SUSITARIMAS NR. 6

DĖL 2019-05-17 VIEŠOJO PIRKIMO SUTARTIES NR. D-03/19 „PRANO GUDYNO RESTAURAVIMO CENTRO, ESANČIO RŪDNINKŲ GATVĖJE 8 IR 10, VILNIUJE REKONSTRUKCIJOS DARBŲ, ĮSKAITANT DARBO PROJEKTO PARENGIMĄ“ PAKEITIMO

Pakeitimo nurodymas Nr. 5

Projekto pavadinimas: RESTAURAVIMO CENTRAS 2B3/p, 1B2/p, 1A3/p (8.10) RŪDININKŲ g. 8, 10, VILNIUS. REKONSTRAVIMAS. Kultūros paveldo statinys (G284K3), (S749), II zona „Miestas“, UIP. Ypatingas statinys, statinio rekonstravimas.

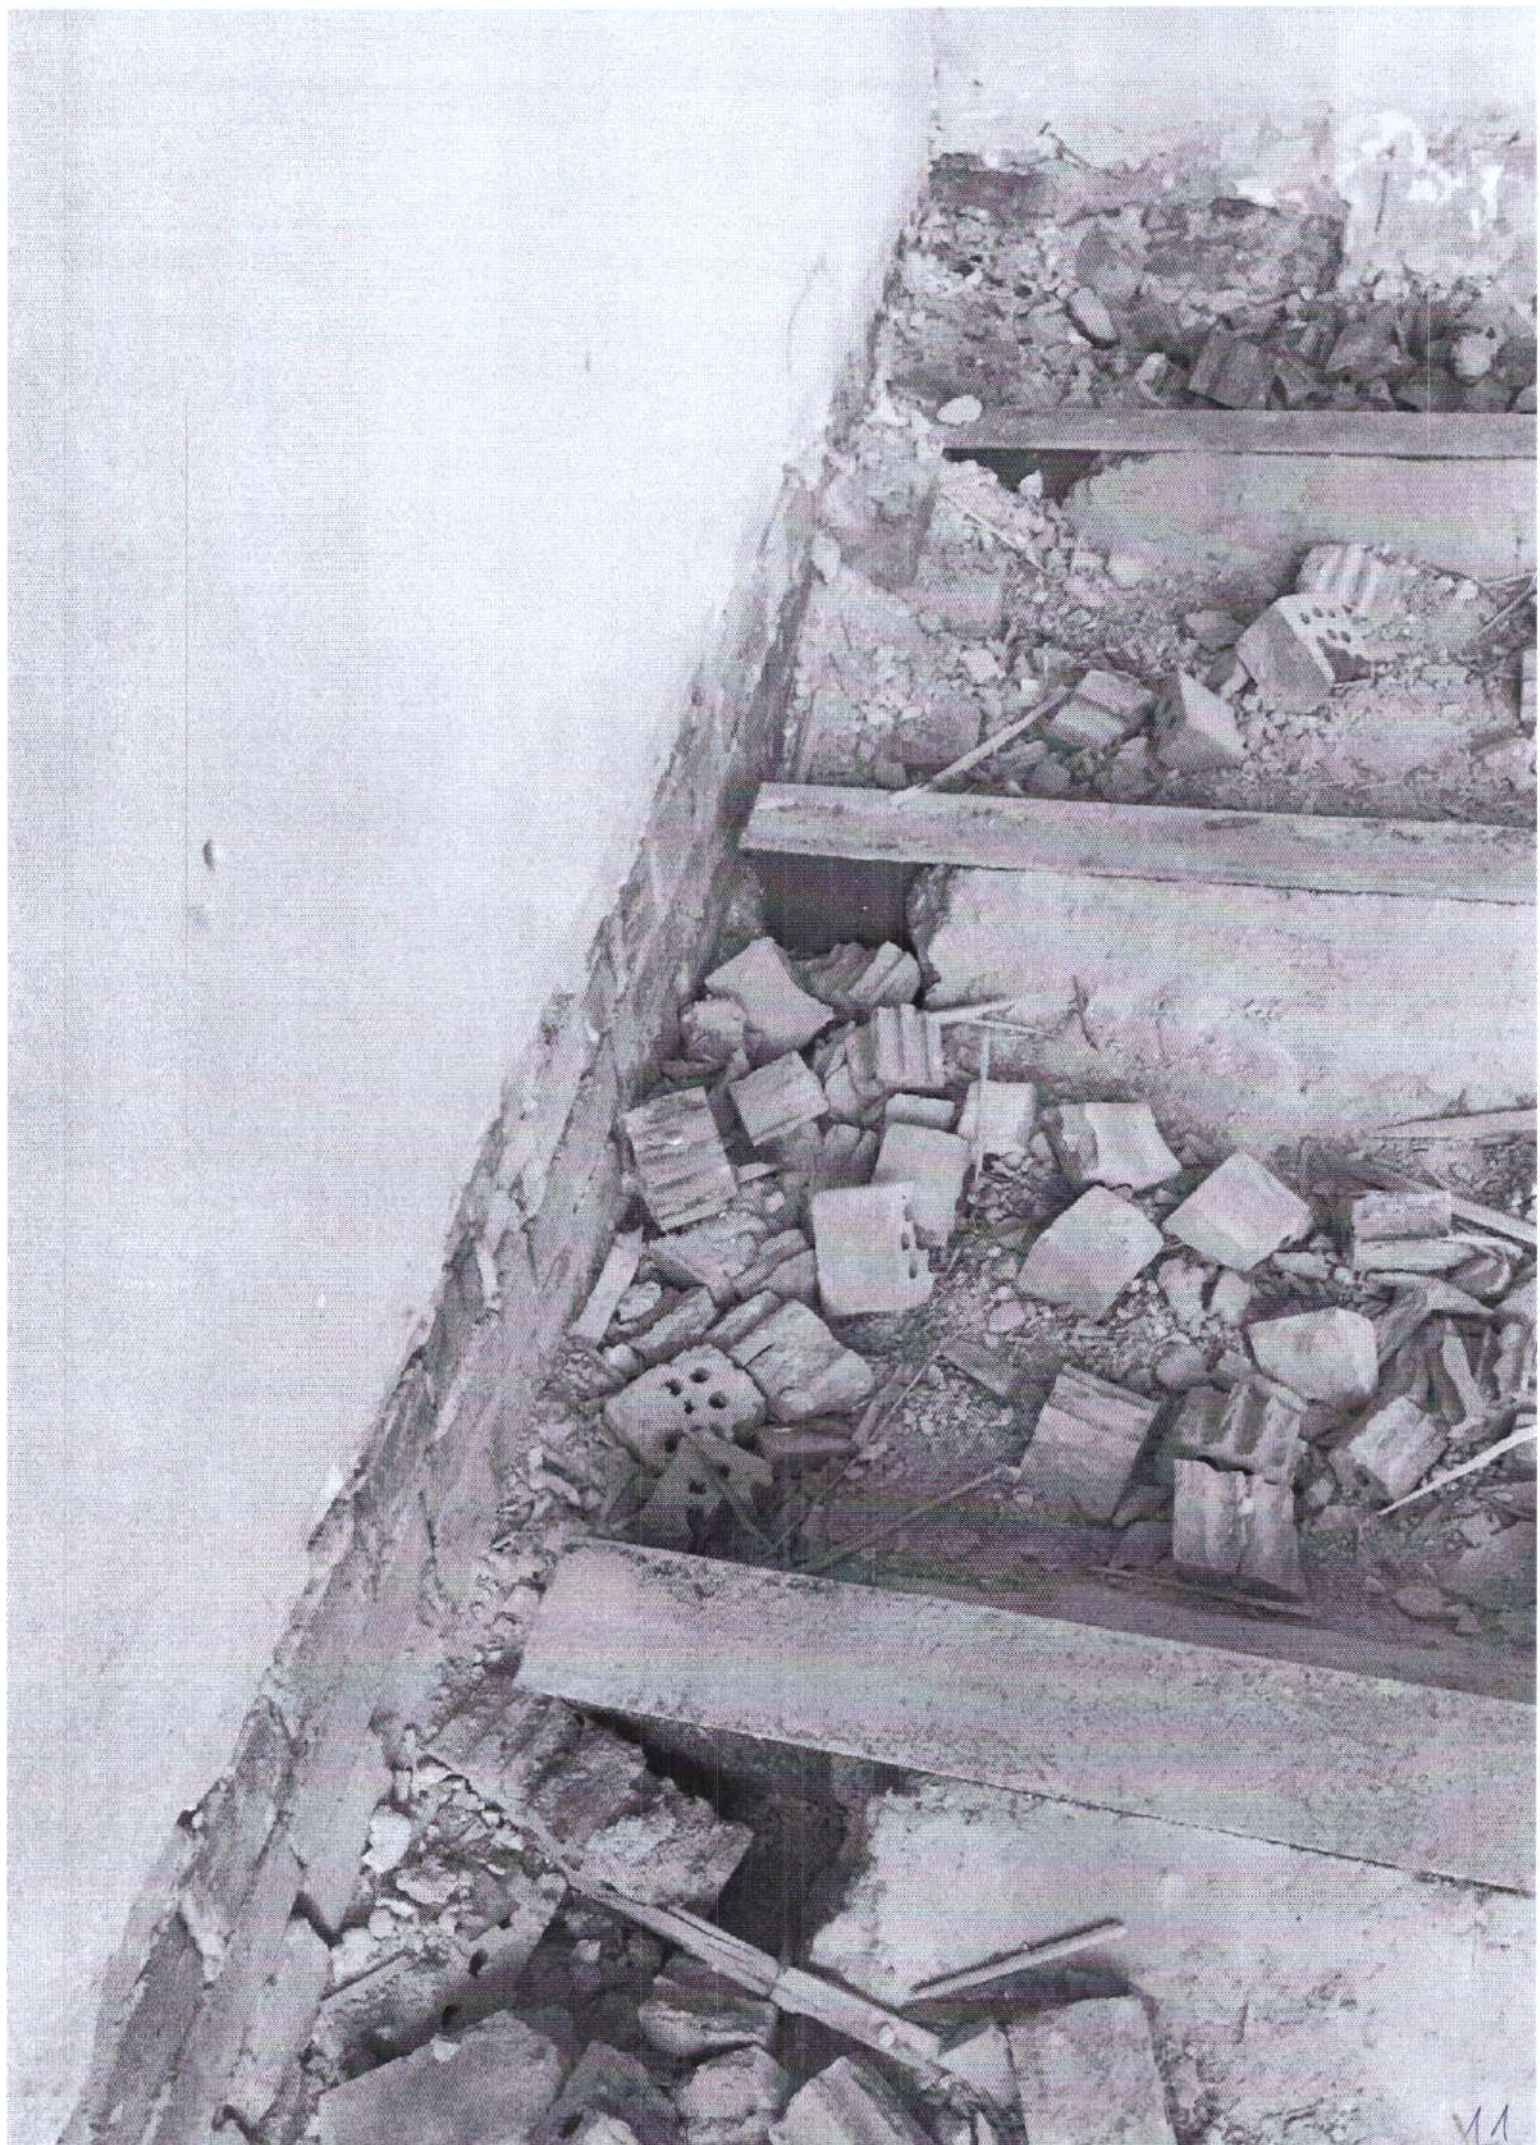
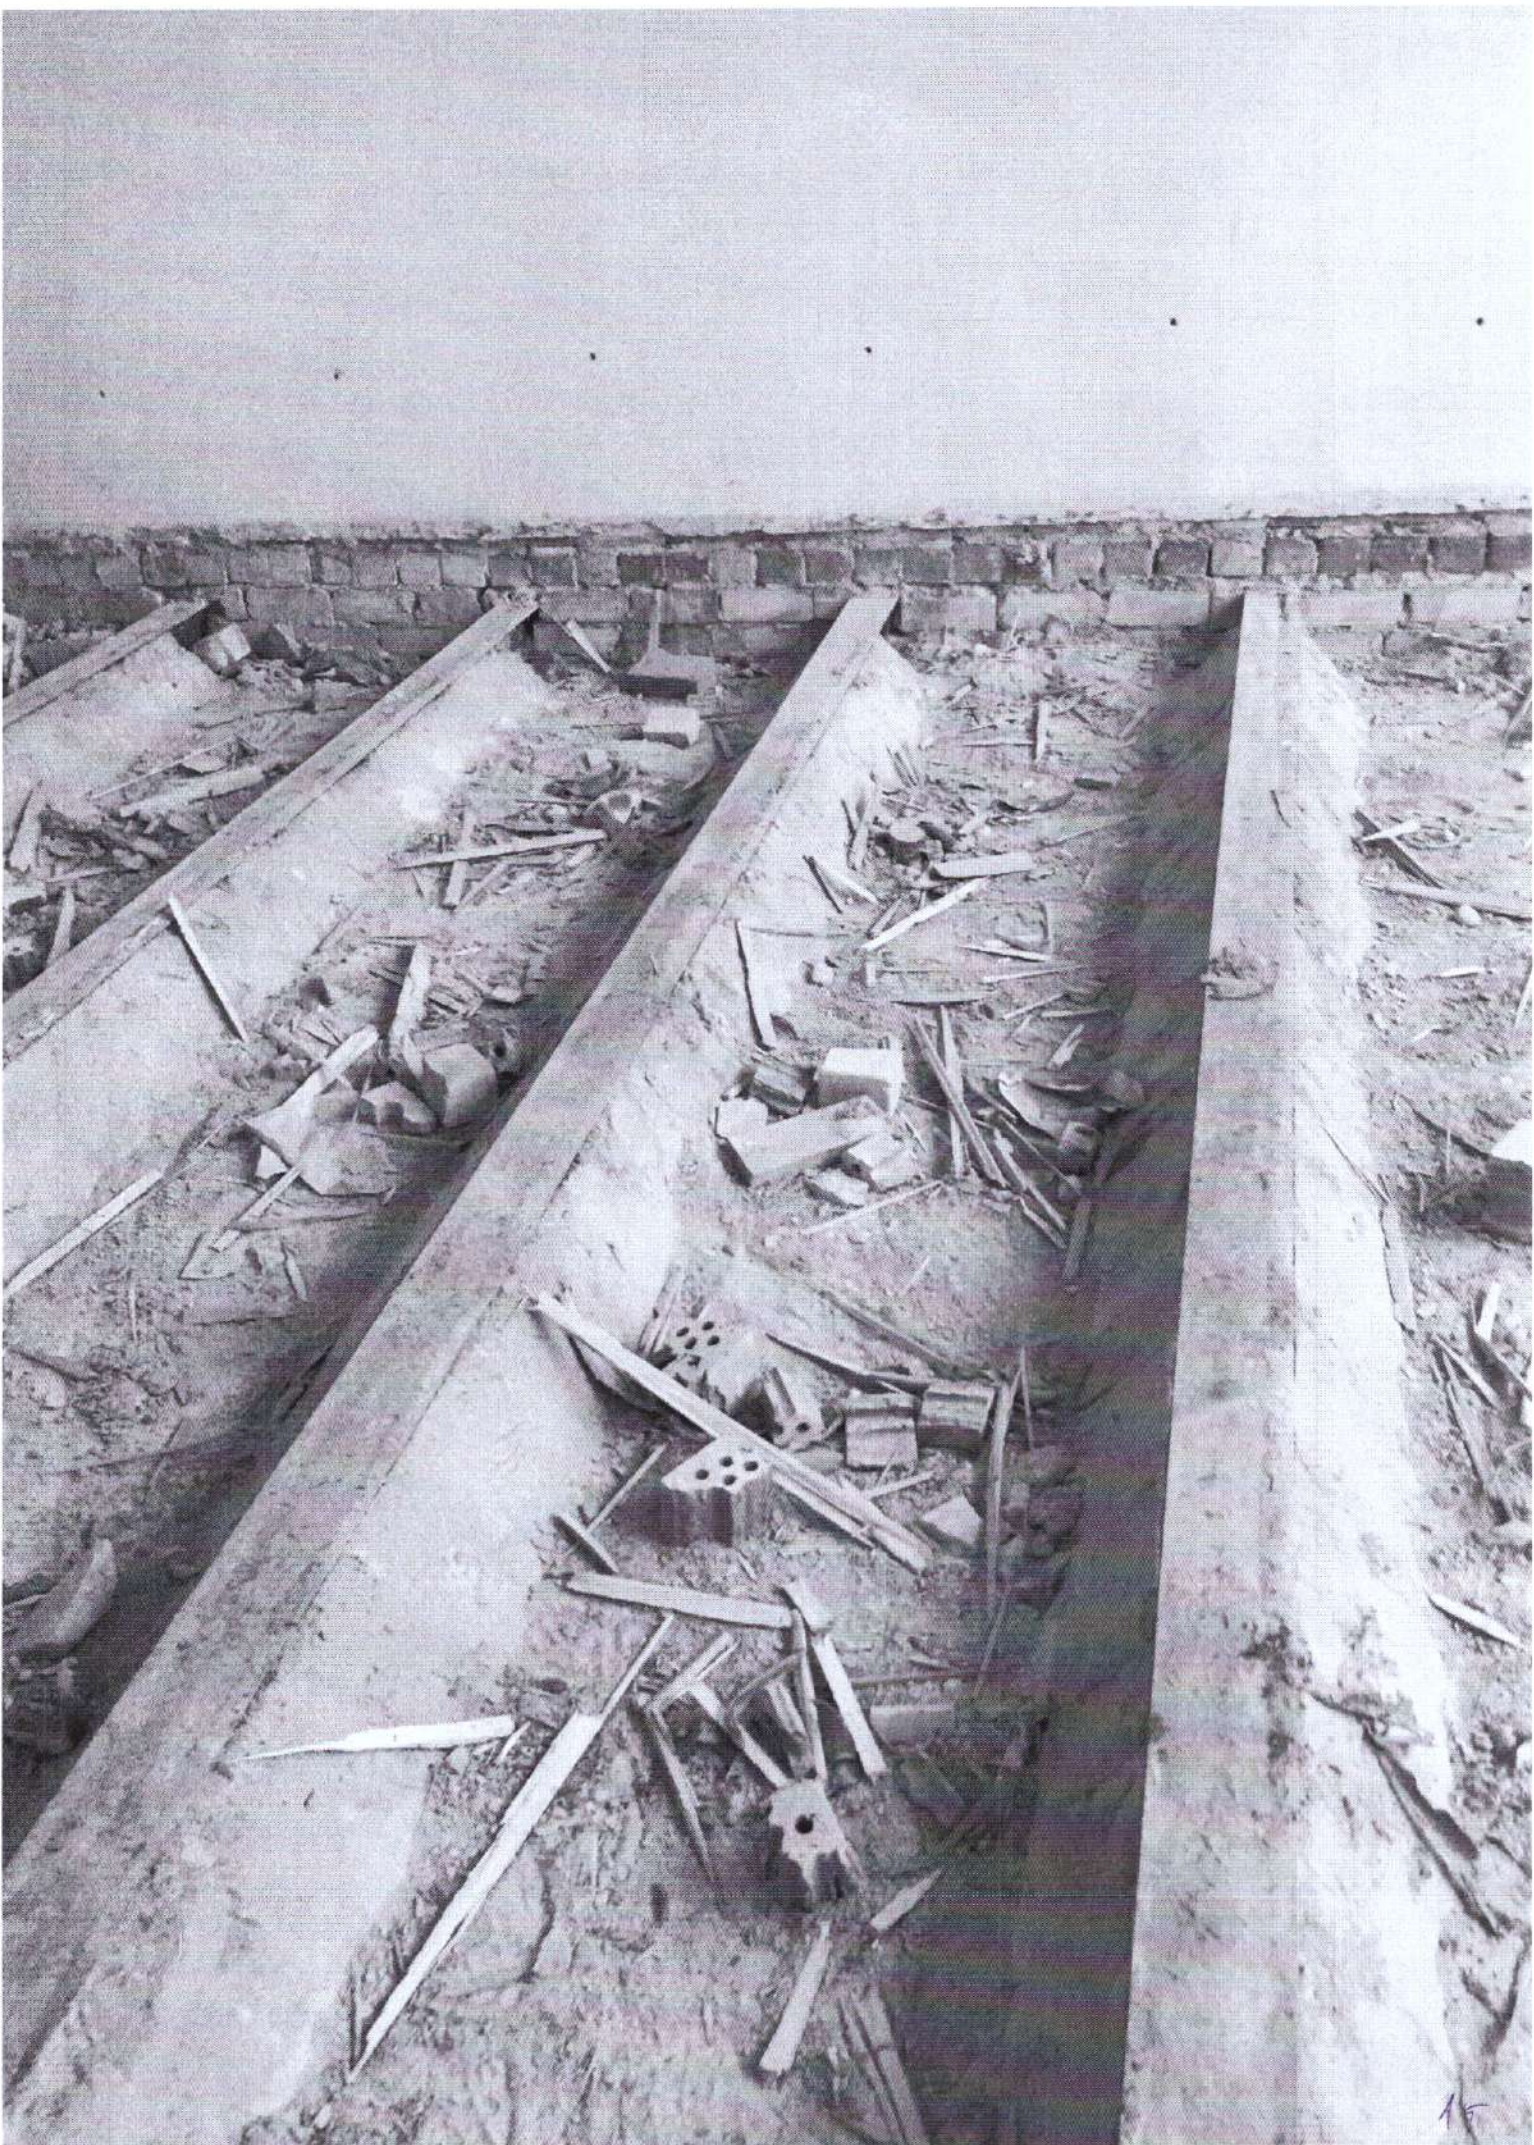
Pagal techninį projektą patalpose 2-206 ir 2-207 numatyta grindų detalė „A“ (brėžiniai 17.073-TP-SA.B-49, 17.073-TP-SA.SŽ-2, 17.073-TP-SK.B-17). Esama situacija, lyginant su techniniame projekte nurodyta detale, neatitinka (žr. 17.073-TP-SK.B-17, detalė „A“), ir, nei viena iš šalių, neišardžius grindų, negalėjo numatyti, todėl darbų įvykdyti pagal techninio projekto esamą sprendinį yra neįmanoma, dėl ko ypareikalingas pakeitimas. Kadangi šios patalpos priskirtos C1 kategorijai su 3kN/m² išskirstyta bei 4 kN koncentruota apkrova ir, nei OSB, nei Cetris neužtikrina šitų reikalavimų, todėl priimtas sprendimas išlieti betoną, kuris būtų skirtas bendrai perdangos laikomajai galiai didinti, bei jai sustandinti (siūlomo sprendinio brėžinys LP-409 (K-2019)-1-DP-SK-10).

Kadangi demontavus grindis nustatyta, jog techninio projekto sprendiniai neatitinka faktinės padėties, ir esama situacija neužtikrina bendrųjų statybos reglamentų nuostatų dėl C1 kategorijai priskirtų patalpų apkrovos reikalavimų, vadovaujantis objektyvia priežastimi bei nenumatytos aplinkybės faktoriumi, kuris tapo žinomas tik rangos darbų įgyvendinimo metu, ir, kurioo nebuvo įmanoma numatyti techninio projekto rengimo, rangovo pasiūlymo rengimo, vertinimo metu, nuspręsta formuoti pakeikimą ir patalpose 2-206 ir 2-207 perdangos plokštę sustandinti ir padidinti jos laikomąją galią pagal brėžinį LP-409 (K-2019)-1-DP-SK-10. Dėl atsiradusių pakeitimų Rangovas pateikia papildomų darbų sąmatas.

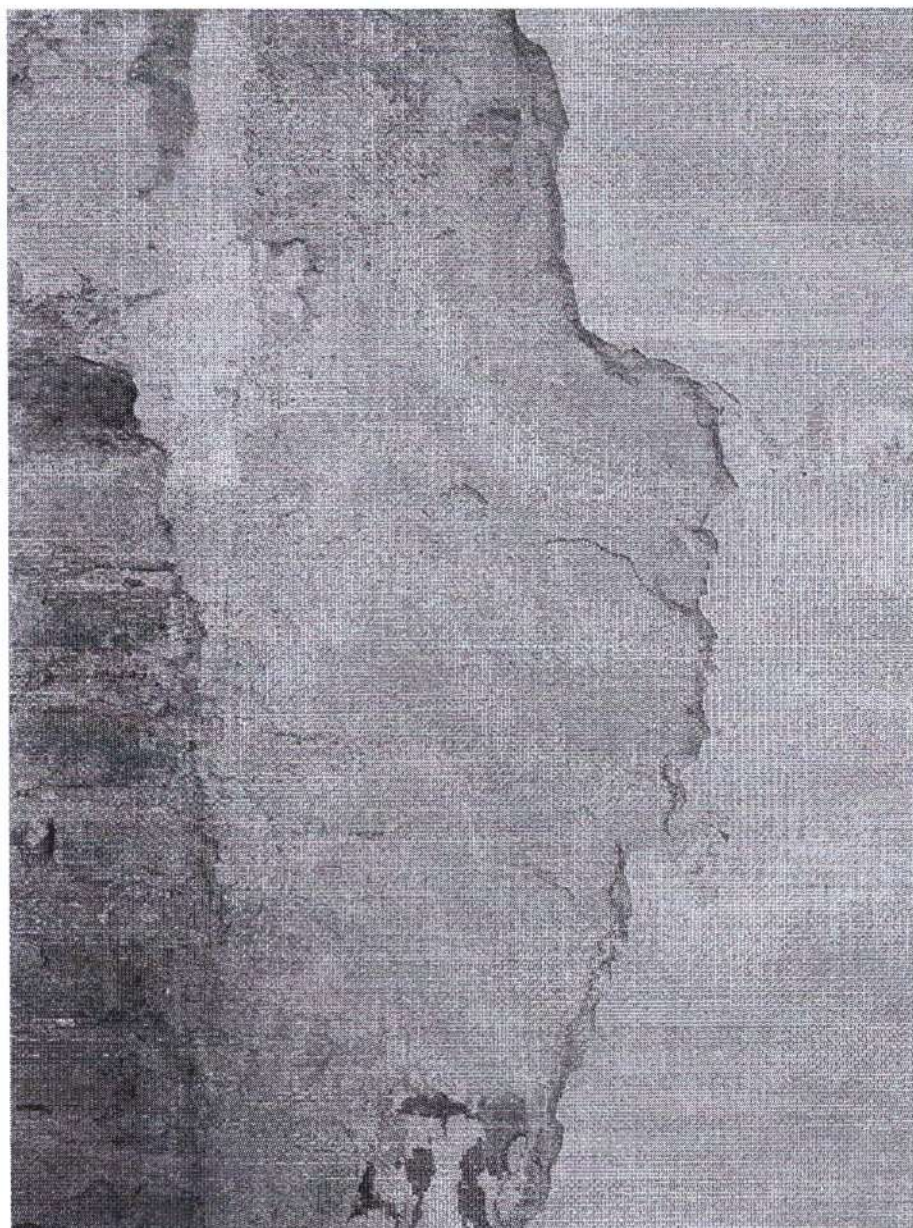
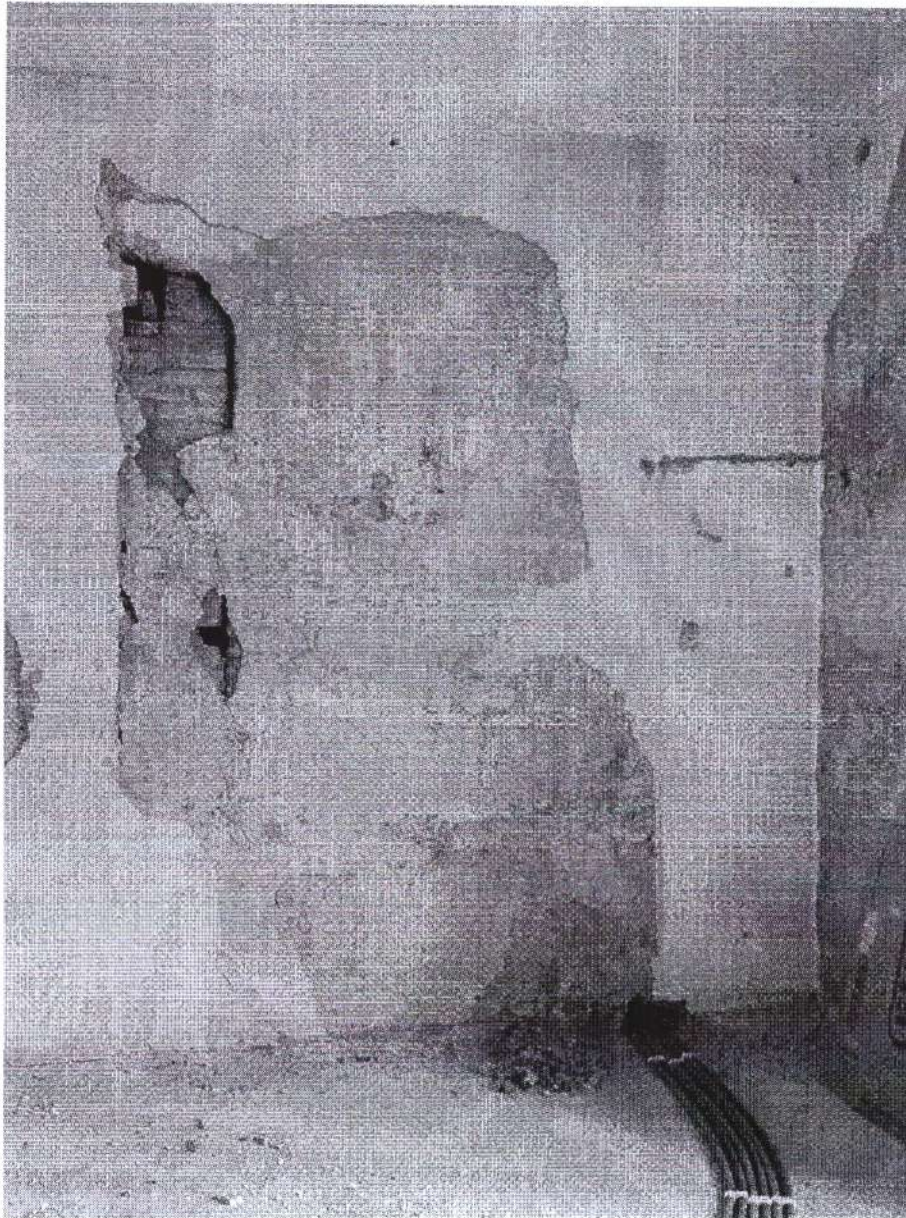
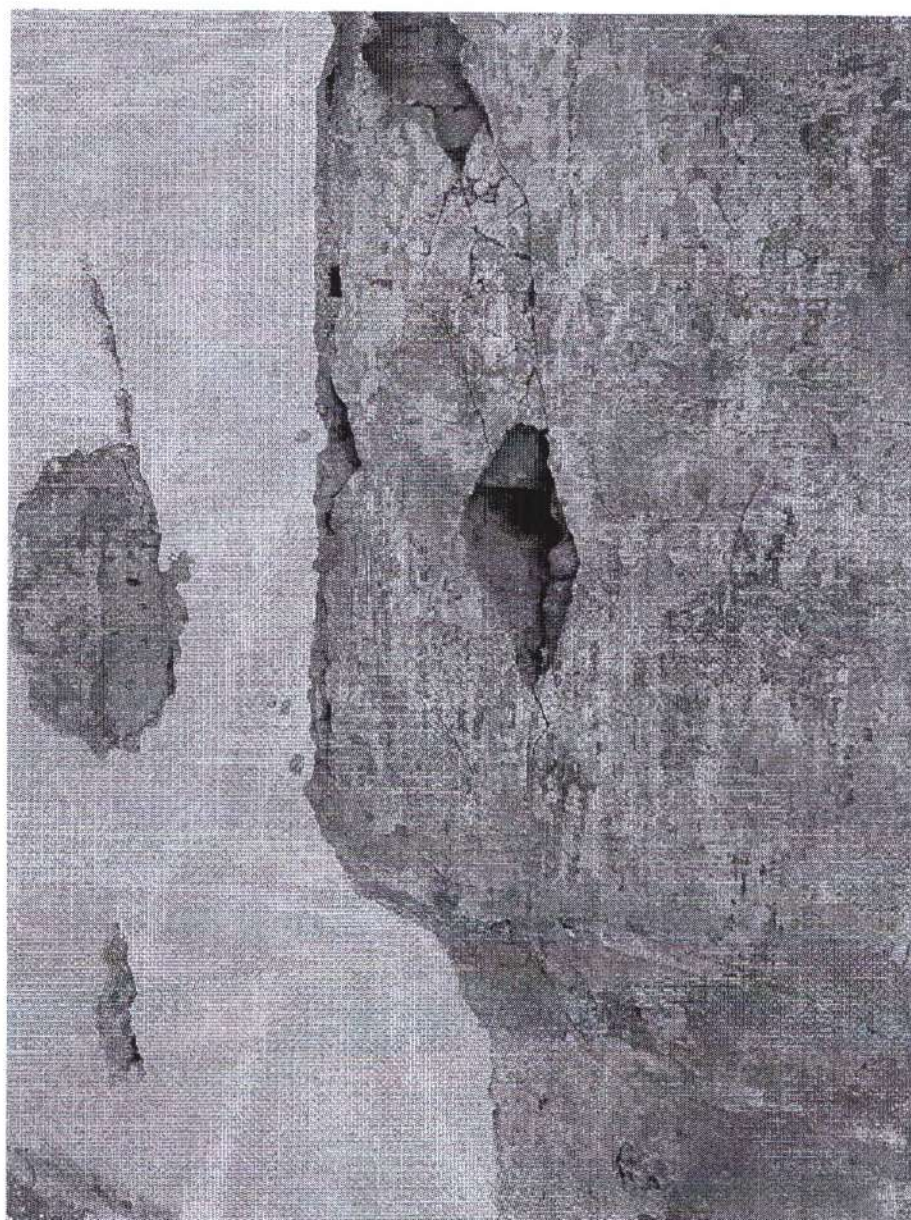
Pagal techninį projektą Rangovas privalo nuo vidaus sienų nudaužyti seną atšokusį ar sutrūkinėjusį tinką, tose vietose atstatyti naują tinką, esamas geras tinkas paliekamas, vėliau numatyta tinkuotas sienas glaistyti ir dažyti. Pagal techninį projektą ardomo ir atstatomo tinko plotas pagal apdailos lentelę nustatomas procentine išraiška kiekvienoje patalpoje, kuri svyruoja 40%, 50% arba 100%. Bendrai apskaičiavus nudaužomo ir atstatomo tinko numatyta 4869,19 m², o bendras sienų plotas yra 9301,45 m². Pradėjus vykdyti vidaus tinko nudaužymo darbus nustatyta, kad esamas tinkas yra labai blogos būklės, pajudinus vietą, kur tinkas atšokęs, pradeda byrėti tinkas aplink daugumą vietą, atrasta, kad esamas matomas tinkas yra užtinkuotas sluoksniu ant prieš tai buvusio tinko net nenuvalius aliejinių dažų ir, kas blogiausia, antras tinko sluoksnis taip pat vietomis yra atšokęs, pajudinus trupa. Pagal technologiją tokių tinko sluoksnį reikėtų 100% valyti visą ir atstatyti naujai, o techniniame projekte tokie kiekiai nenumatyti. Nagrinėjant situaciją nustatyta, kad esamą tinką būtina visą nudaužyti, visas sienas reikia padengti nauju tinku.

Nagrinėjant situaciją nustatyta, kad esamą tinką būtina visą nudaužyti, visas sienas reikia padengti nauju tinku, sienas pertrinti plonasluoksniu tinku ir nudažyti. Toks sprendinys technologiškai yra teisingiausias ir užtikrins tinkamą patalpų eksploatavimą, tinkas tinkamai sukibs su esamomis mūro sienomis, bus išvengta galimų vietų, kur senas tinkas galėtų atšokti, byrėti ar pan. Kadangi tokie dideli seno tinko nudaužymo ir naujo tinko įrengimo kiekiai pagal techninį projektą nebuvo numatyti, nuspręsta atsisakyti esamų sienų dažų pašalinimo ir sienų glaistymo, o vietoj to visas tinkas nudaužomas, mechanizuotai įrengiamas naujas tinkas iki 10 mm storio (sienos nelyginamos), naujas tinkas tose vietose, kur neklijuojamos plytelės, užtrinamas su plonasluoksniu Weber T1 tinku iki 1 mm ir sienos nudažomos.

Vidaus sienų apdailos darbus vykdyti sekančiai: nudaužyti esamą tinką 9301,45 m², sienas mechanizuotai padengti nauju tinko sluoksniu iki 10 mm storio pagal esamų mūro sienų išlinkius (9301,45 m²), užtrinti tinkuotas sienas su Weber T1 plonasluoksniu tinku tose vietose, kurios nedengiamos plytelėmis arba yra už pakabinamų lubų (7002,29 m²), sienas nudažyti neglaistant (7002,29 m²). Dėl atsiradusių pakeitimų Rangovas pateikia nevykdomų ir papildomų darbų sąmatas.
